RESOLUCIÓN Nº 1262

**"TERMINACIÓN PARQUE BALNEARIO MUNICIPAL MANUEL BELGRANO
- VENADO TUERTO - DPTO. GRAL. LÓPEZ"**

CIRCULAR ACLARATORIA N° 4 (CON CONSULTA)

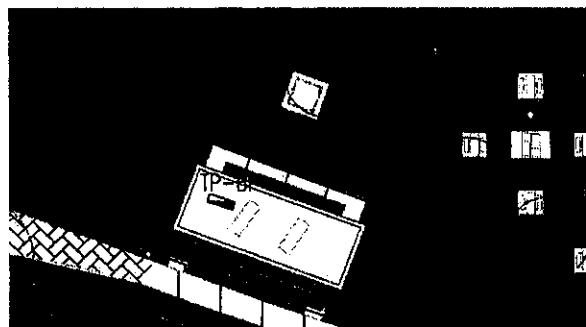
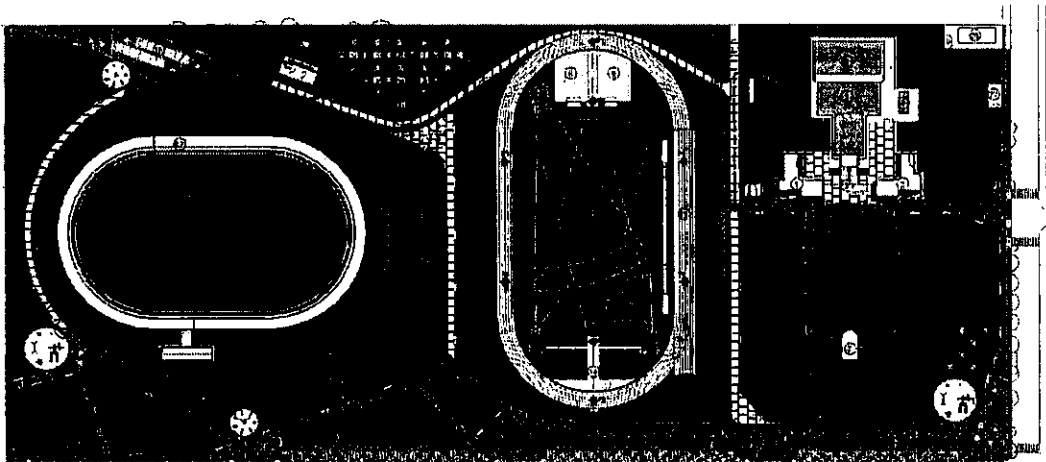
Descripción de los servicios a proveer a la pista para eventos de competencia: Nombra llevar alimentación a varias cámaras utilizando tableros exteriores, ese cableado de qué tablero sale? No hay Unifilar.

Los **tableros exteriores son alimentados** desde las cámaras según lo establecido en en PETP Rubro 13.- INSTALACIÓN ELÉCTRICA y planos PVT_IE01_ELECTRICA - PVT_IE02_UNIFILARES ESQUEMAS DE BOMBAS RIEGO Y AGUA. Sujeto a revisión y cálculo del Contratista.
